## **ADENDA N°1**

### **ESTUDIO DE IMPACTO AMBIENTAL**

### **PROYECTO CASERONES**

**Abril de 2009**

**Figura 3. Esquema de Pozo de Monitoreo.**

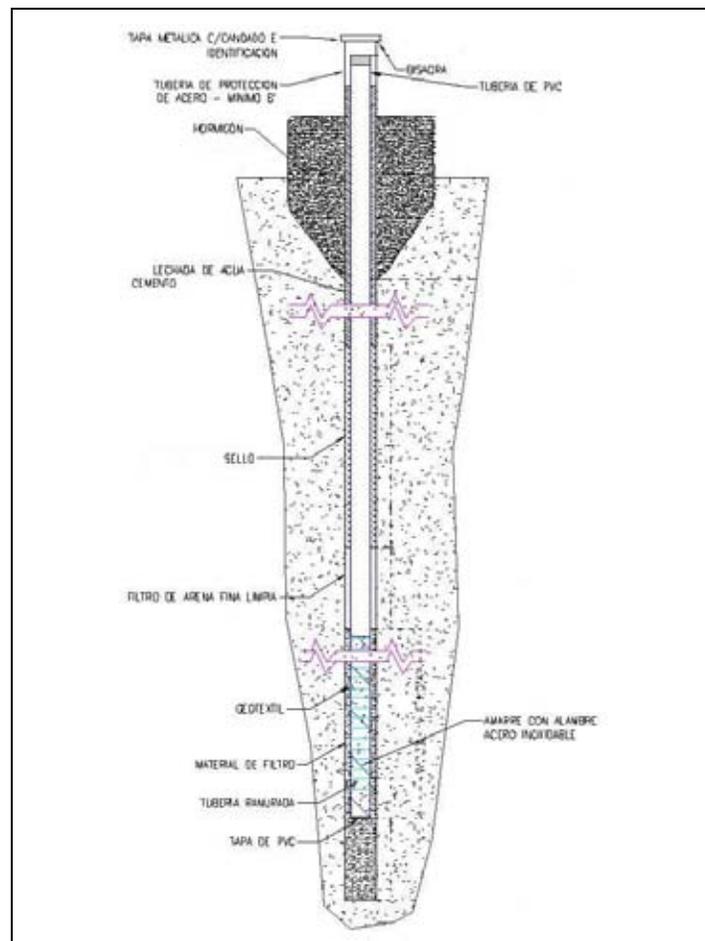
**c.** Se debe considerar en el diseño, pozos de monitoreo de la calidad de aguas subterráneas aguas arriba y abajo de los sectores de emplazamiento. Se solicita diseño de los pozos de monitoreo, se debe indicar frecuencia de monitoreo, parámetros a medir y metodología de medición y de análisis. Se solicita además plano de detalle del proyecto.

El diseño de la sección transversal de los pozos de monitoreo está basado en el documento “Monitoring Well Design and Construction for Hydrogeologic Characterization” de la Agencia de Protección Ambiental del Estado de California (Cal/EPA); es un pozo típico que será ajustado a las necesidades reales del terreno.

Los pozos de monitoreo son proyectados con un diámetro mínimo de 6”, donde los casings interiores estarán constituidos por tuberías de PVC. Como material de filtro, para las tuberías perforadas, se utiliza geotextil, el cual es rellenado por su exterior con material drenante, cuyo esquema general se presenta en la figura siguiente.

Como protección, se ha considerado la instalación de pilares de acero alrededor del pozo, los cuales se empotrarán al terreno natural. Los que tendrán como función proteger el pozo ante eventuales impactos.
